Bescheid

über die Änderung und Ergänzung der
allgemeinen bauaufsichtlichen Zulassung/
allgemeinen Bauartgenehmigung
vom 5. Juli 2021

Nummer:
Z-8.1-924

Gegenstand des Bescheides:
Gerüstbauteile für das Gerüstsystem "FRAMESCAFF 73"

Anlage A
Seite 227

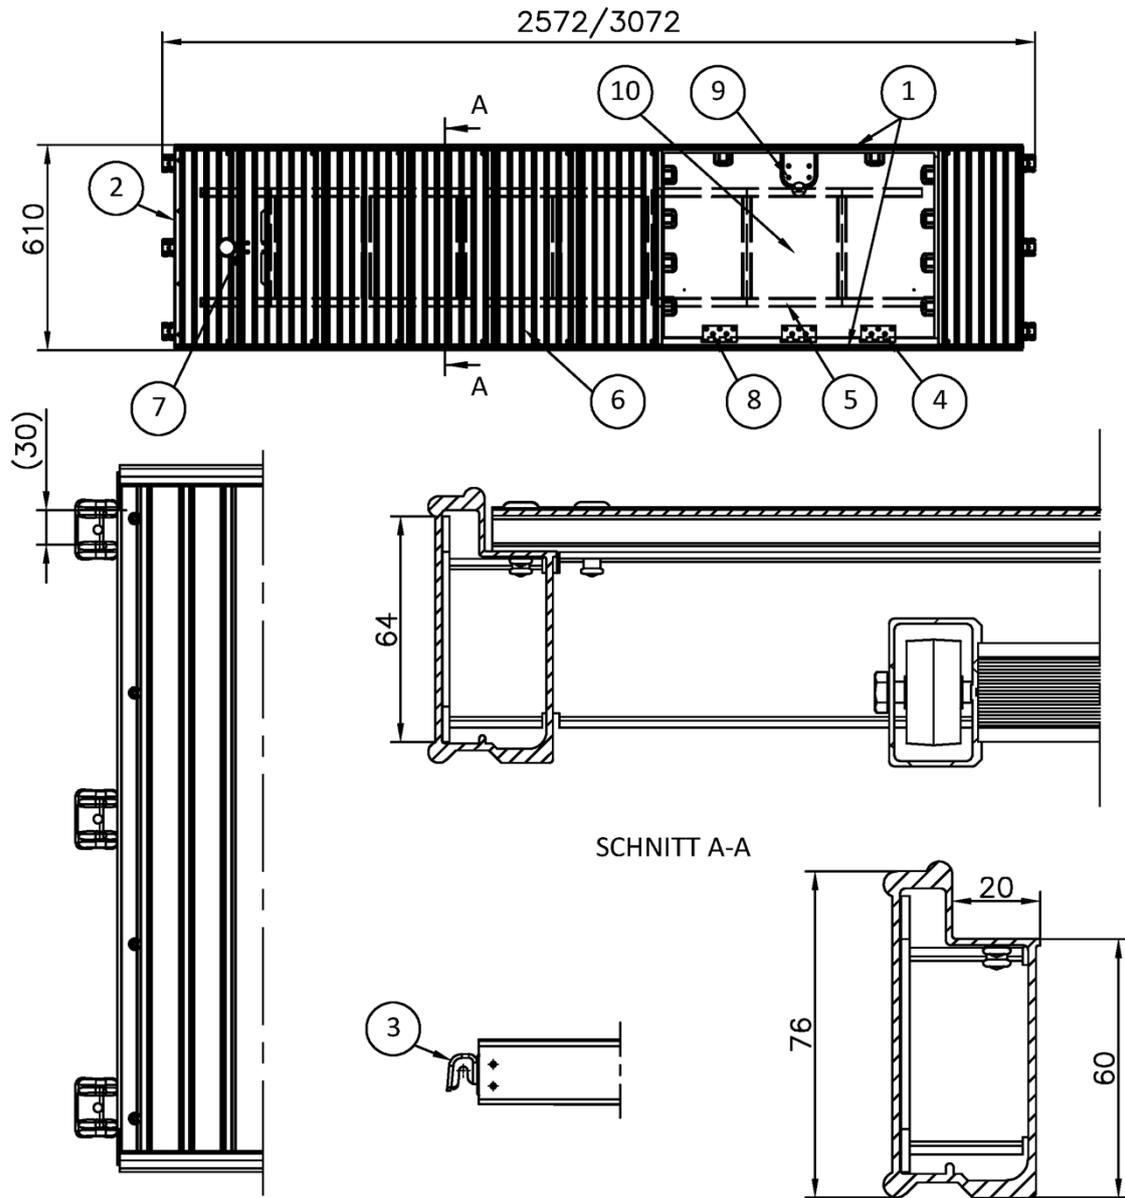
a) Tabelle 1 wird wie folgt ergänzt:

Bezeichnung	Anlage A, Seite	Details / Komponenten nach Anlage A, Seite
U-Aluminiumboden ASTA 0,73 - 3,07 x 0,61 m	227	---
Permanent vorlaufendes Geländer 2,07m	229	---
Permanent vorlaufendes Geländer 2,57 - 3,07m	230	---

Bezeichnung	Anlage A, Seite	Feldweite l [m]	Verwendung in Lastklassen
U-Aluminiumboden ASTA 0,61 m	227	$\leq 2,07$	≤ 6
		2,57	≤ 5
		3,07	≤ 3
U-Durchstieg mit Leiter Deckel versetzt 0,61m	228	2,57; 3,07	≤ 3

Belag	Anlage A, Seite	Feldweite l [m]	Anzahl Beläge pro Gerüstfeld	Lose $f_{o,L,d}$ [cm]	Steifigkeit [kN/cm]		$N_{L,1,2}$ [kN]	Beanspruchbarkeit der Federkraft $N_{L,Rd}$ [kN]
					$C_{1,L,d}$	$C_{12,L,d}$		
					$0 < N_L \leq N_{L,1,2}$	$N_{L,1,2} < N_L \leq N_{L,Rd}$		
U-Aluminiumboden ASTA 0,61 m	227	3,07	1	5,9	0,39	---	---	2,82
		2,57		5,3	0,41	---		
		$\leq 2,07$		4,7	0,63	---

Belag	Anlage A, Seite	Feldweite l [m]	Anzahl Beläge pro Gerüstfeld	Lose $f_{o,L,d}$ [cm]	Steifigkeit [kN/cm]		$N_{F,1,2}$ [kN]	Beanspruchbarkeit Federkraft $F_{F,Rd}$ [kN]
					$C_{1,F,d}$	$C_{2,F,d}$		
					$0 < F_{F,1} \leq N_{F,1,2}$	$N_{F,1,2} < F_{F,1} \leq N_{F,2,3}$		
U-Aluminiumboden ASTA 0,61 m	227	$\leq 3,07$	1	0,3	2,32	---	---	2,50

Bezeichnung	Anzahl je Gerüstfeld	nach Anlage A, Seite
U-Aluminiumboden ASTA 0,73 - 3,07 x 0,61 m	1	227

Bezeichnung	nach Anlage A, Seite
U-Aluminiumboden ASTA 0,73 - 3,07 x 0,61 m	227
U-Durchstieg mit Leiter Deckel versetzt 2,57; 3,07 x 0,61m	228

Anlage A
Seite 228

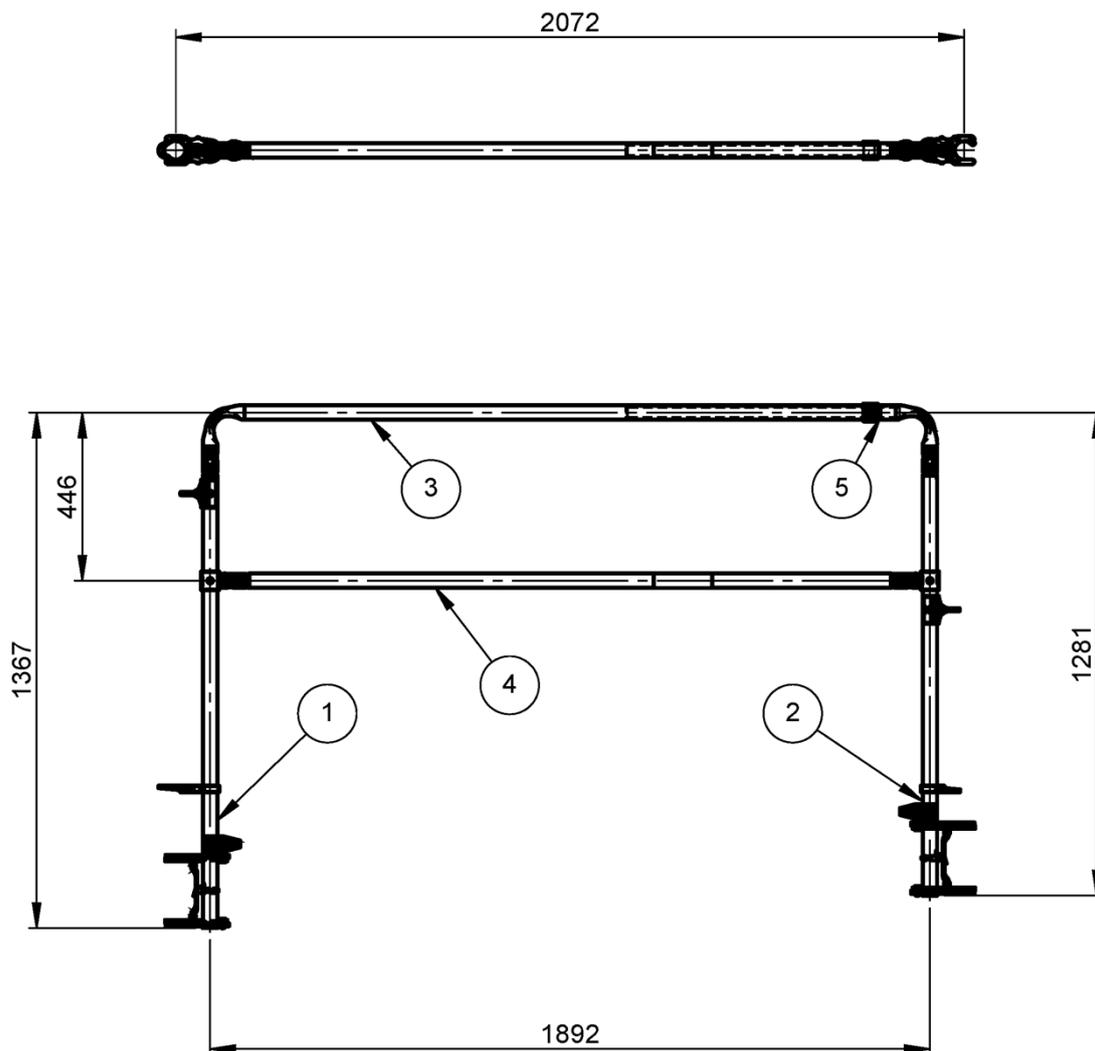
g) Tabelle 3 wird wie folgt ergänzt:

Bezeichnung	Anlage A, Seite	Details / Komponenten nach Anlage A, Seite	Regelungen für die Herstellung, Kenn- zeichnung und den Übereinstimmungs- nachweis
U-Durchstieg mit Leiter Deckel versetzt 2,57; 3,07 x 0,61m	228	---	geregelt in Z-8.1-994

Anlage A
Seite 229

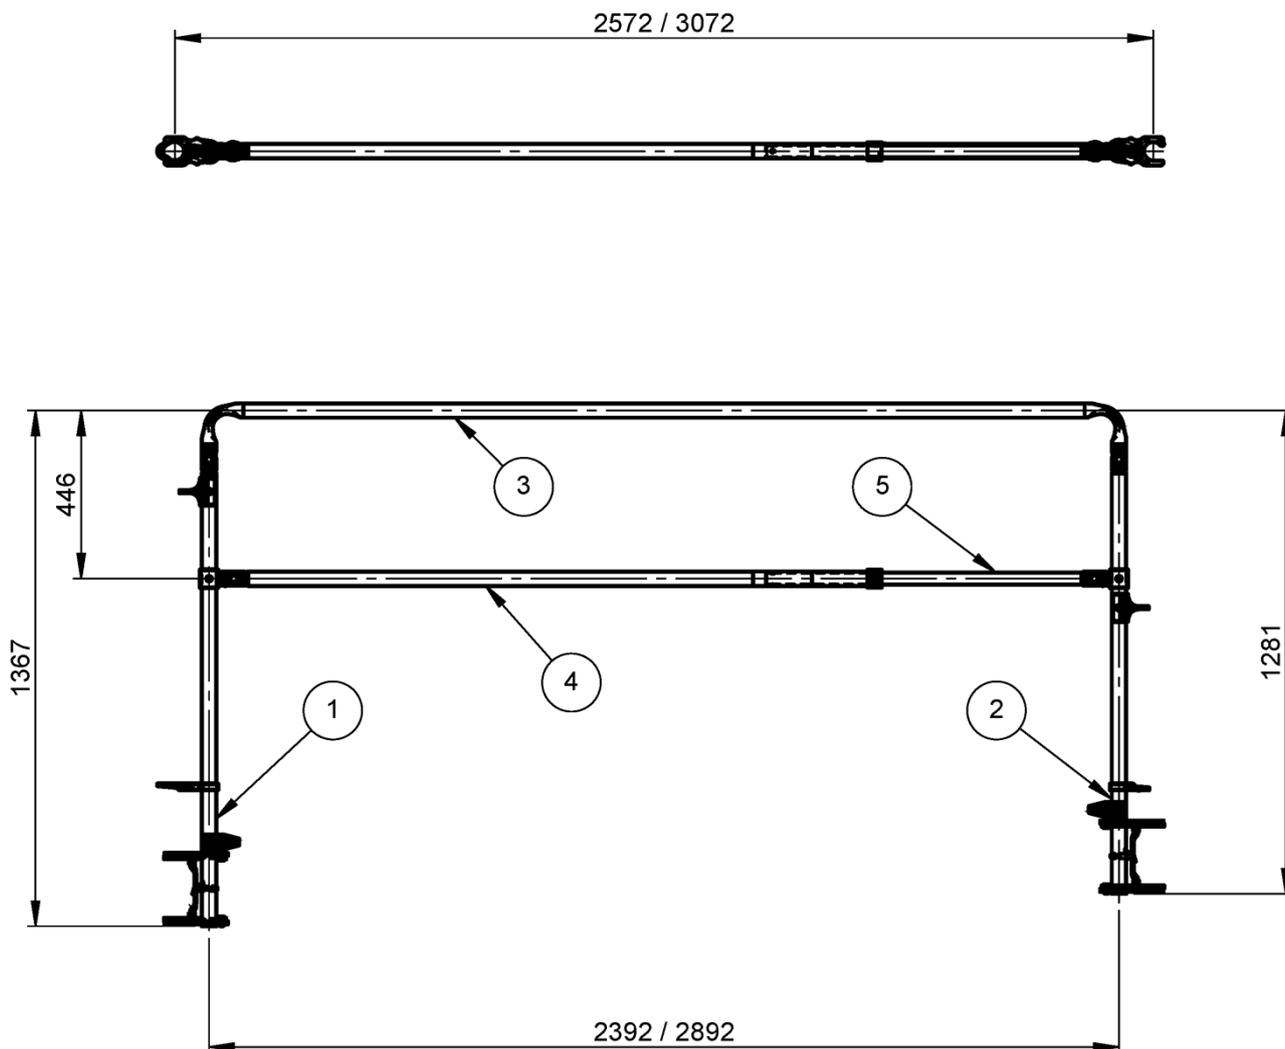
- 1‰ der permanent vorlaufenden Geländer nach Anlage A, Seiten 229 und 230 sind entsprechen der im Deutschen Institut für Bautechnik hinterlegten Unterlagen zu überprüfen.

- Überprüfung des Vorhandenseins der zur Herstellung der Gerüstbauteile erforderlichen Schweißanweisungen (WPS) und der zugehörigen Qualifizierungsberichte (WPQR).
- Überprüfung der Ergebnisse der im Deutschen Institut für Bautechnik hinterlegten qualitätssichernden Maßnahmen der permanent vorlaufenden Geländer nach Anlage A, Seiten 229 und 230.

Die permanent vorlaufenden Geländer nach Anlage A, Seiten 229 und 230 dürfen nicht als Schutzwand im Dachfang und nicht in der Regelausführung verwendet werden.
